1.1 CONCEPTO TÉCNICO No. CT:	**7058**
1.2 ÁREA:	Técnica y de Gestión
1.3 COORDINACIÓN:	Investigación y Desarrollo
1.4 REFERENCIA CRUZADA RADICADO FOPAE:	2013ER7358
1.5 RESPUESTA OFICIAL No.	RO-65532

2.1 SOLICITANTE:	CURADURÍA URBANA No. 2
2.2 PROYECTO:	(*)
2.3 LOCALIDAD:	18. Rafael Uribe Uribe
2.4 UPZ:	55. Diana Turbay
2.5 BARRIO O SECTOR CATASTRAL:	Diana Turbay
2.6 DIRECCIÓN:	Calle 48 X Bis Sur No. 5 - 16
2.7 CHIP:	AAA0010TDKC(**)
2.8 MANZANA CATASTRAL:	15
2.9 PREDIO CATASTRAL:	02
2.10 ÁREA (Ha):	0.0072(***)
2.11 FECHA DE VISITA:	Septiembre 17 de 2013

Fotografía No. 1. Predio de la Calle 48 X Bis Sur No. 5 - 16.

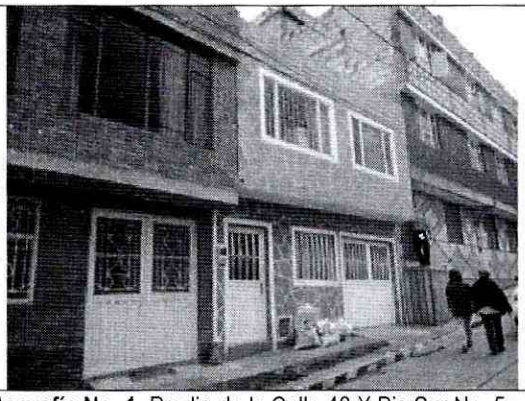
En el momento de la visita técnica al predio objeto del presente concepto técnico, se encontró construida una edificación de dos niveles de uso residencial, la cual cuenta con acabados que impidieron mediante la inspección visual realizada verificar el sistema estructural con la que fue construida; sin embargo, esta edificación no evidenció exteriormente daños o patologías estructurales que puedan estar asociados a la presencia de procesos de inestabilidad geotécnica.

Con base en la inspección visual se pudo establecer que el predio en mención no presenta evidencias de afectación por procesos de remoción en masa, ni de carácter local en su interior, ni de carácter general en la ladera o zonas aledañas al predio evaluado.
